ПАСПОРТ ДОСТУПНОСТИ № 2

Муниципальное бюджетное общеобразовательное учреждение средней школы № 9
г. Сургут, ул. Семена Билецкого, дом 8

**АКТ ОБСЛЕДОВАНИЯ
объекта социальной инфраструктуры
К ПАСПОРТУ ДОСТУПНОСТИ ОСИ № 01**

ФОТО № 14 Пандус

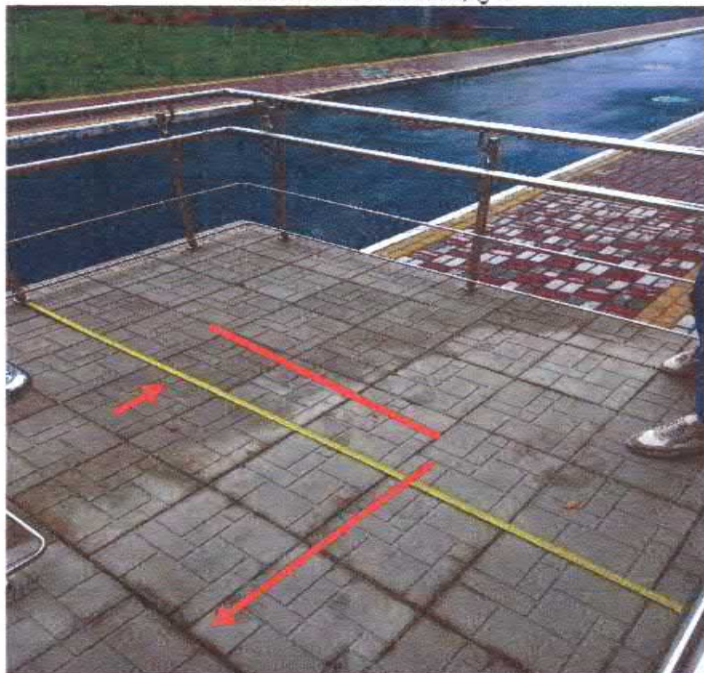
2.2	Пандус (наружный).	Есть	4	10-16	К	Уклон пандуса около 8%. Разворотная площадка 1,88x2,57м.	Установить пандус в соответствии с нормативными требованиями, с разворотной площадкой не менее 3,0x1,5м.	Текущий ремонт. Индивидуальное решение с ТСР.
					Все	Отсутствует противоскользящее покрытие на протяженности всего пандуса.	Установить противоскользящее покрытие на протяженности всего пандуса.	
					Все	Отсутствует искусственное освещение в местах изменениях уклонов.	Установить искусственное освещение в местах изменения уклонов.	
					Все	Отсутствует контрастное выделение наклонной части пандуса относительно горизонтальных площадок.	Обеспечить контрастное выделение наклонной части пандуса относительно горизонтальных площадок.	
					Все	Высота установки кнопки вызова персонала 0,7м. Отсутствует доступ к кнопке вызова для посетителей.	Установить кнопку вызова персонала на высоте 0,9-1,1м. с тактильной пиктограммой в соответствии с ГОСТ 52131-2019. Перенести урну.

Все	Отсутствует навес на протяжении всего пандуса.	Установить навес в соответствии с нормативными требованиями.

ФОТО № 79 Бассейн

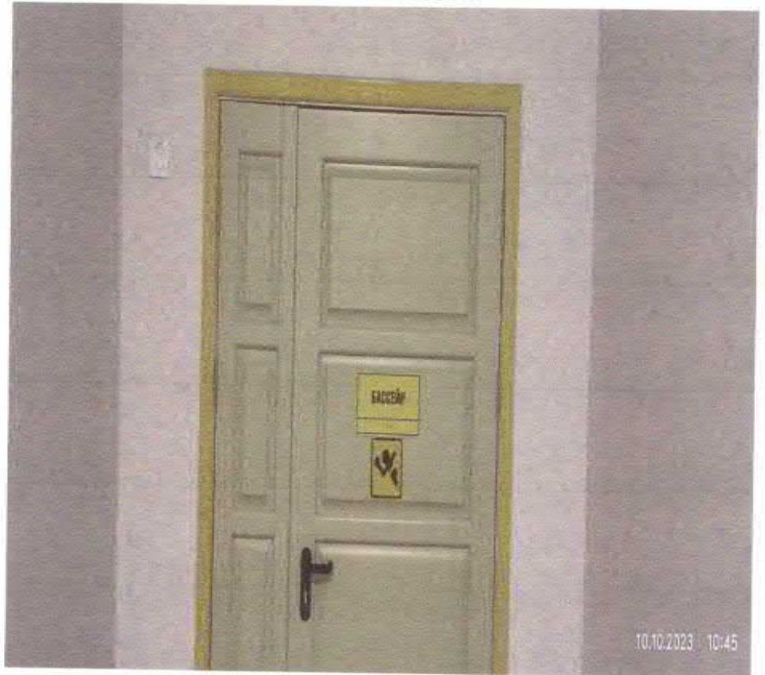
<p>Бассейн: Отсутствуют горизонтальные поручни вдоль стен зала бассейна и на входах в зал из помещений для переодевания и душевых на высоте 0,5м.</p> <p>Библиотека: Отсутствует рабочая зона для инвалидов в читальном зале библиотеки. (ширина проходов менее 1,2м, рабочая зона без учета поверхности стола менее 1,5x0,9м).</p> <p>Столовая: Отсутствует свободное пространство для ног глубиной 0,5м. под раковиной для мытья рук. Отсутствует поручень для раковины и поворотное зеркало.</p> <p>Отсутствуют специально оборудованные места приема пищи для инвалидов на кресле-коляске.</p>	О,С	<p>Установить горизонтальные поручни вдоль стен зала бассейна и на входах в зал из помещений для переодевания и душевых на высоте 0,5м.</p> <p>Обеспечить рабочую зону для инвалидов в читальном зале библиотеки. (ширина проходов не менее 1,2м, рабочая зона без учета поверхности стола менее 1,5x0,9м).</p> <p>Установить раковину без пьедестала в соответствии с нормативными требованиями. Установить опорный поручень для раковины и поворотное зеркало в соответствии с нормативными требованиями СП 59.1333.2020. Обеспечить специально оборудованные места прием пищи для инвалидов на кресле-коляске.</p>	Установить горизонтальные поручни вдоль стен зала бассейна и на входах в зал из помещений для переодевания и душевых на высоте 0,5м.

План прилегающей территории
МБОУ СШ №9 г.Сургут, ул. Семена Билецкого, дом 8.

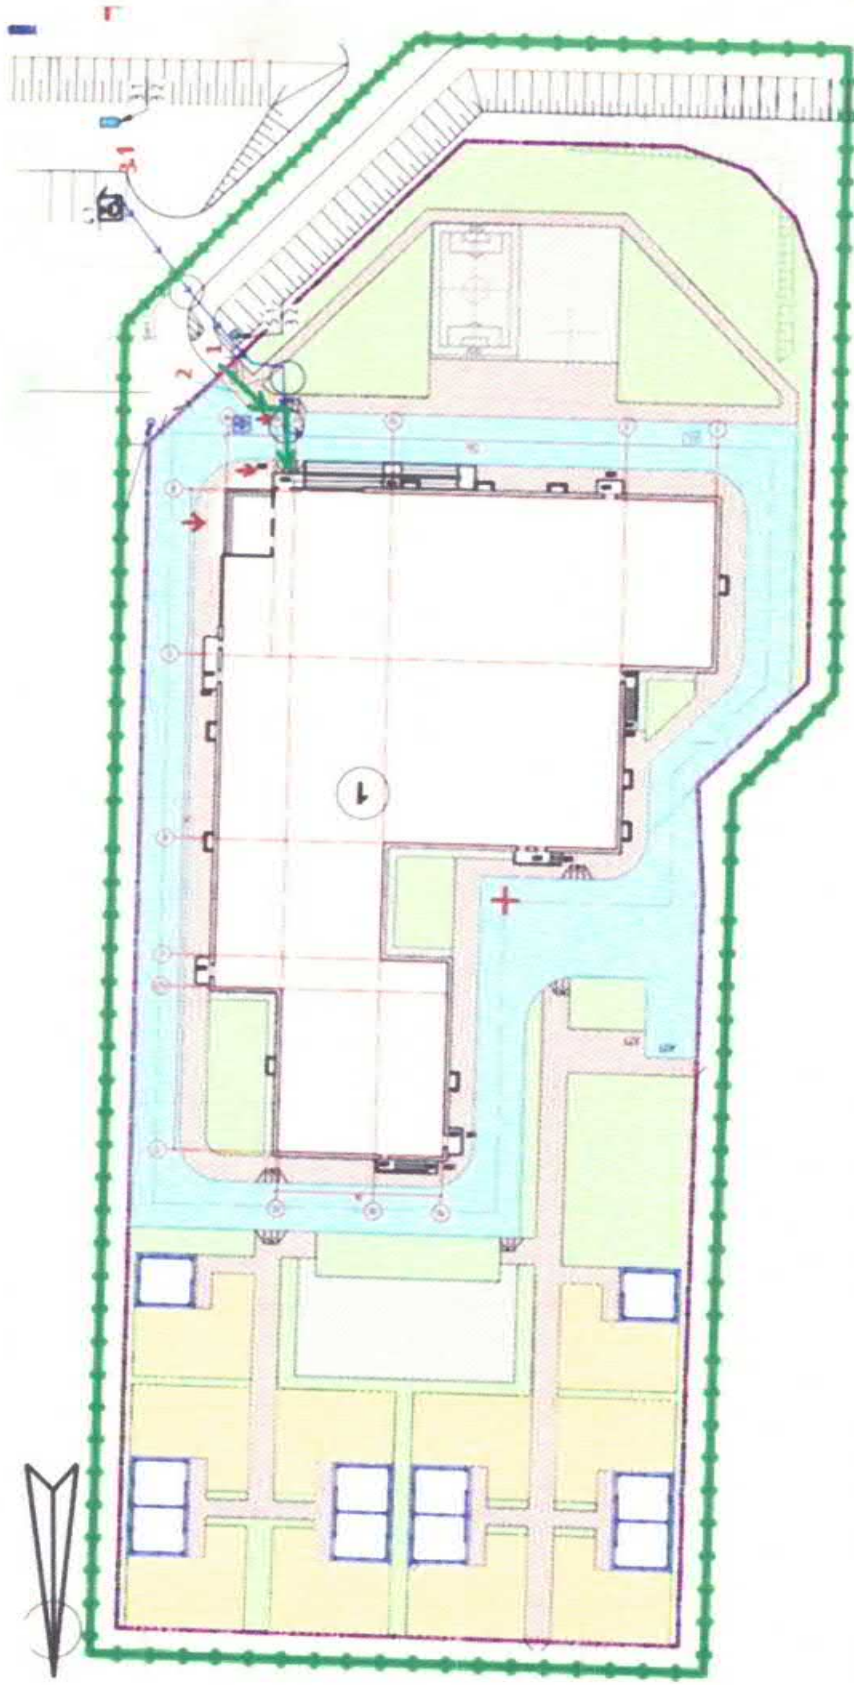
1.1	Вход (входы) на территорию.	Есть	1	1-3	Отсутствует доступная информация об объекте. Отсутствуют тактильные наземные указатели. Отсутствует кнопка вызова помощи. Высота установки таблички «Режим работы» 1,1м. от земли. Высота установки кнопки для выхода из калитки 1,55м. Отсутствует тактильная информация о месте нахождения кнопки. Отсутствуют фиксаторы двери в положениях «открыто» и «закрыто».	Все С С К Все Все	Предусмотреть доступную информацию об объекте и знак доступности для инвалидов. Установить тактильные наземные указатели перед калиткой. Установить на входе на территорию элементы системы радио информирования и навигации («Говорящий город»). Установить табличку «Режим работы» на высоте 1,2-1,4м. от земли. Установить кнопку для выхода из калитки на высоте 0,9-1,1м. Обеспечить тактильное информационное сопровождение для кнопки. Установить двери на петлях одностороннего действия с фиксаторами в положениях «открыто» и «закрыто». Усилить открывания двери не должно превышать 50 нМ.	Текущий ремонт. Индивидуальное решение с ТСР.

Отсутствуют тактильные средства на покрытии пешеходных путей (Зона получения информации, смена направления движения, пересечение проезжей части).	Отсутствуют места отдыха для МГН.	Высота бордюров по краям менее 0,05м. от уровня пешеходного пути.	Прилегающая территория имеет уклон 3-6%.	С	Установить тактильные средства на покрытии пешеходных путей (Зона получения информации, смена направления движения, пересечение проезжей части). Обеспечить места отдыха, доступные для МГН в соответствии с нормативными требованиями. Обеспечить бордюры по краям пешеходных путей высотой не менее 0,05м., вдоль площадок, используемых для рекреации не более 0,015м. Устранить уклон.	Текущий ремонт. Индивидуальное решение с ТСР.

1.2	Путь (пути) движения на территории.	2	4-6	Есть	Все	Все	К,О,С
1.3	Лестница (наружная).	-	-	Нет	-	-	-
1.4	Пандус (наружный)	-	-	Нет	-	-	-
1.5	Автостоянка и парковка	-	-	Есть		Автостоянка и парковка для МГН имеется, но не относится к образовательному учреждению	Установить доступную информацию об объекте.
	Общие требования к зоне	1-2	1-6	Есть	Все	Установить доступную информацию об объекте и знак доступности для инвалидов. Обеспечить беспрепятственное, безопасное и удобное передвижение МГН по территории к зданию. Обеспечить информационную поддержку на всем пути движения по прилегающей территории.	Текущий ремонт. Индивидуальное решение с ТСР.
